**Международное официальное утверждение типа  
комплектного транспортного средства (МОУТКТС) –  
Правила № 13-Н**

### **Предложение по поправкам к Правилам № 13-Н (тормозные системы транспортных средств категорий M<sub>1</sub> и N<sub>1</sub>)**

**Представлено экспертами от Европейской ассоциации  
поставщиков автомобильных деталей и Международной  
организации предприятий автомобильной промышленности\***

Приложение 2,

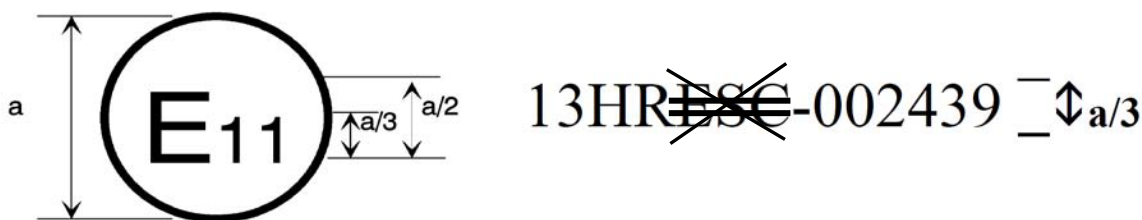
Знак официального утверждения и пункт, касающийся образца А, изменить следующим образом:

$a = 8$  мм мин.
